Změna materiálu vodící kladky 532 0294 10

LuK-AS-č.: 532 0294 10

LuK 0019

Obrázek 1: 532 0294 10 (stará verze)

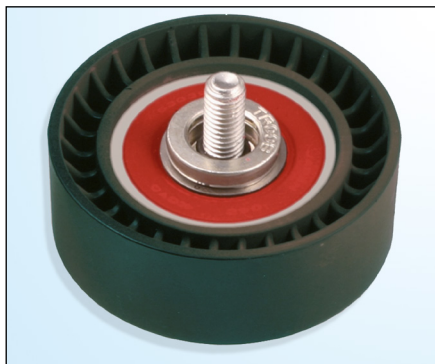
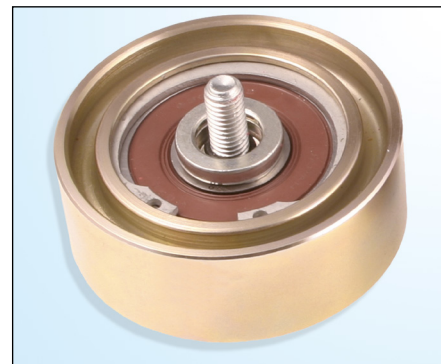
V rámci neustálého vývoje našich produktů byla změněna plastová oběžná plocha vodící kladky **532 0294 10** na kovovou.

Ve fázi přechodu se může stát, že budou dodávány vodící kladky jak s plastovou tak také s kovovou oběžnou plochou.

Obě vodící kladky jsou i přes různá provedení bez omezení použitelné pro vozidla udaná v katalogu.
